Teie 14.05.2026 nr 8-1/2539-39

Meie 17.06.2026 nr 7.2-2/26/844-14

**Kiili vald, Vaela küla, Hansu, Aidamehe ja
Vaela tee 59 kinnistute detailplaneeringu
kooskõlastamine märkustega**

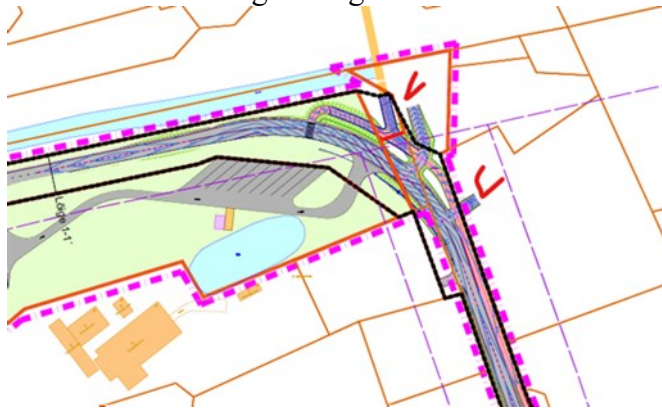
8. Planeeringu joonisest 7- *ligipääsud ja kohustused* on välja jäetud olemasolevate juurdepääsudega ühendamise. Palume lisada teeprojektiga muudetavate ristmike kokkuviiimine (vt väljavõtte joonisest 7 allpool tooduna) arendaja poolt väljaehitatavate teede mahtu. Samuti palume lisada kohustuste joonisele, et peale ringristmiku ehitamist tuleb füüsiliselt sulgeda riigitee 11506 olemasolev liiklusohklik ristmik.
